改善箇所説明図

床引き出し式フック

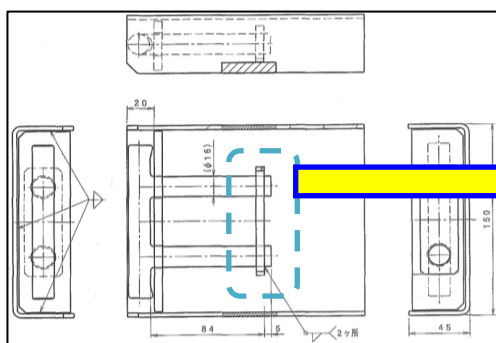
床フック溶接状態確認方法

ファイバースコープを用います。

サイドレール裏にフックカバーが有り、その下部とサイドレールの隙間からフックの状態を確認します。

丸棒部、全周溶接されている事

セミトレーラの固縛装置において、床引き出し式フックの製造管理が不適切なため、フックとストッパの溶接部が仮溶接のままのものがある。そのため、そのままの状態で使用を続けると、走行時の振動等により、フックとストッパの結合が外れてフックが抜け、走行中、積載物品が落下するおそれがある。

全車両点検し、溶接部に不良が発見された場合は、当該溶接部を補修する。
